## Informacje dotyczące bezpieczeństwa

#### Systemy CombiDiagnost R90 i ProxiDiagnost N90

Uszkodzenie komponentów na skutek zwarcia i zatrzymywanie się stołu z powodu uszkodzenia kabla blatu stołu

17 marca 2023 r.

Ilustracja 1. Zdjęcie uszkodzonego kabla

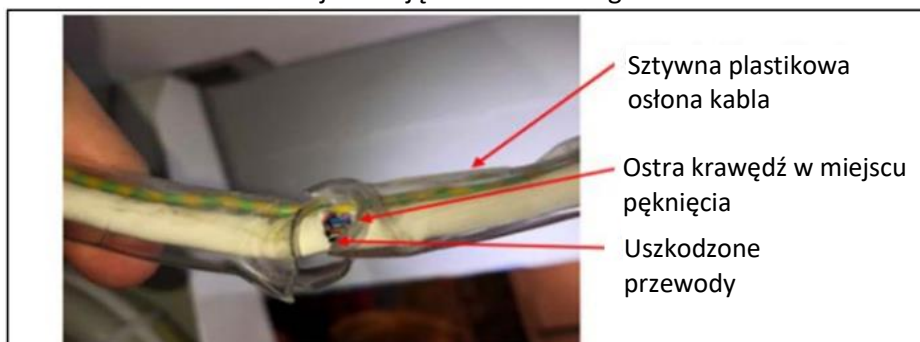
Stół systemu ProxiDiagnost N90 jest wyposażony w kabel znajdujący się pod blatem stołu. Kabel ten znajduje się wewnątrz plastikowej osłony, która może pęknąć i uszkodzić kabel (patrz ilustracja 1). W przypadku uszkodzenia kabla blatu stołu aktywacja funkcji pochylania stołu przez użytkownika może być niemożliwa. Jeśli kabel zostanie uszkodzony, dojdzie do zwolnienia mechanizmu hamulca, ale ponieważ system jest wyważony we wszystkich kierunkach, stół pozostanie nieruchomy. Stół można ponownie ustawić w pozycji 0° przy użyciu przełącznika pochylecia, co pozwala w bezpieczny sposób przenieść pacjenta ze stołu.

Inżynier serwisu firmy Philips odwiedzi placówki, w których znajdują się urządzenia, których dotyczy problem, i wymieni kabel blatu stołu, co zapobiegnie występowaniu problemu.
